# Protokoll Fehleranalyse – Verkabelung Taster Softwaremodul-AEP

1 Allgemeine Informationen			
Bezeichnung des Teams:	AEP-Einparkalgorithmus		
Durchgeführt von:	Martin Theine		
Durchgeführt am:	16.10.2020	Uhrzeit:	8:15 – 14:45 Uhr
Anwesende Betreuer:	Prof. M. Göbel	M. Ebmeyer	
2 Fehleranalyse

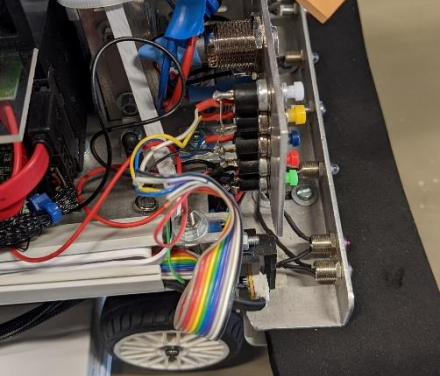
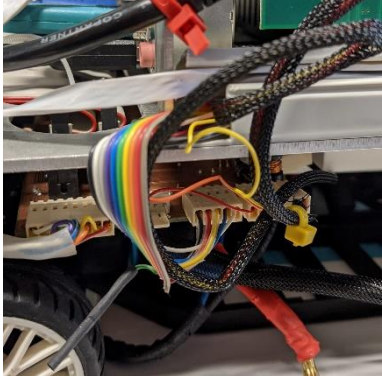
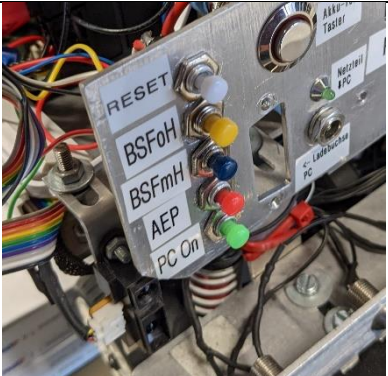
2.1 Verkabelung Taster			
Beschreibung:	<ul style="list-style-type: none"> <li>- Kontaktierungen der Taster sind nicht isoliert und Verwendung eines unnötig komplexen Kabelstrangs</li> </ul>		
Problematik:	<ul style="list-style-type: none"> <li>- Durch nicht isolierte Kontaktierungen können ungewollte elektrische Verbindungen entstehen</li> <li>- Überflüssige Kabel führen zu einer unnötigen Füllung des Kabelkanals und erschweren die Nachverfolgbarkeit der elektrischen Leitungen</li> <li>- Kabel sind unflexibel und somit nicht resistent gegen erhöhte mechanische Belastungen</li> </ul>		
Bilder / Diagramme:			
	Kontaktierung Kabel-Taster der Softwaremodule	Verkabelung Taster-Verteilerplatine Sensoren/Aktoren zur DS-Karte	
		Betroffene Taster der Softwaremodule	
Lösungsansatz:	<ul style="list-style-type: none"> <li>- Verkabelung Taster der Softwaremodule --- Verteilerplatine Sensoren/Aktoren DS-Karte erneuern</li> <li>- Überflüssige Kabel entfernen</li> <li>- Kontaktierungen mittels Schrumpfschlauch isolieren</li> </ul>

Anmerkungen zum Lösungsansatz:	<ul style="list-style-type: none"> <li>- Silikon-Kabel (hochflexibel) 0,5mm<sup>2</sup> (0,35mm<sup>2</sup>)</li> </ul>		
Relevante Parameter
